Referencia: Expediente: LAM3271

Asunto: Comunicación Auto No. 5089 del 11 de junio de 2026

**AUTORIDAD NACIONAL DE LICENCIAS
AMBIENTALES
- ANLA –
AUTO N° 005089
(11 JUN. 2026)**

“POR EL CUAL SE EFECTÚA SEGUIMIENTO Y CONTROL AMBIENTAL”

Figura 1. Adaptado del mapa “T2-R26-EIA_SACV_100KZN_A1_15_R3” (Anexo 2), remitido mediante los radicados NUR4120-E1-118303 del 4 de noviembre de 2006 y NUR4120-E1-107772 del 7 de noviembre de 2006. Fuente: Drummond Ltd.

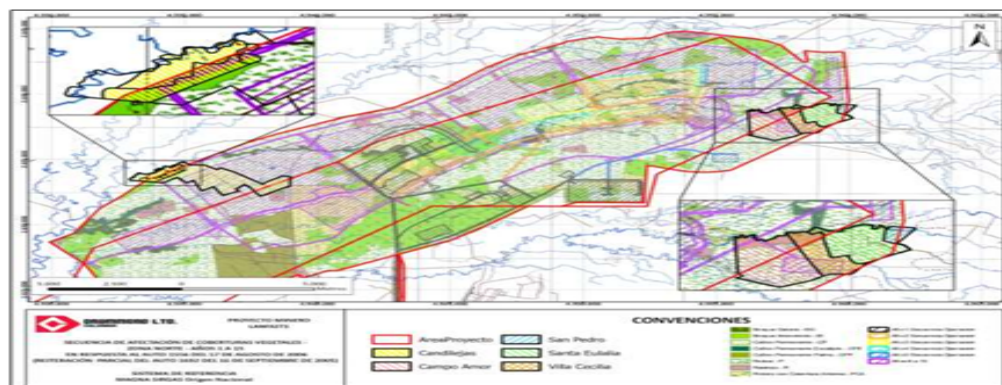
En respuesta al presente requerimiento, la Sociedad DRUMMOND LTD, mediante comunicación con radicación 20256201530132 del 5 de diciembre de 2025, señaló lo siguiente:

“En atención al Auto No. 1556 del 17 de agosto de 2006, mediante las comunicaciones identificadas con radicado NUR4120-E1-118303 del 4 de noviembre de 2006 y NUR4120-E1-107772 del 7 de noviembre de 2006, Drummond remitió la información adicional solicitada en el marco de la solicitud de Licencia Ambiental para el proyecto “El Descanso”. En dicha respuesta se incluyeron, entre otros elementos, los predios “Candilejas”, “Villa Cecilia” y “Campo Amor”, los cuales, como se aprecia en la Figura 1 y en el Anexo 1, formaban parte de la secuencia de afectación de coberturas naturales proyectada para los años 6 al 15 (área achurada en color morado). Estos predios fueron adquiridos por la compañía en 2008, 2011 y 2018, respectivamente.
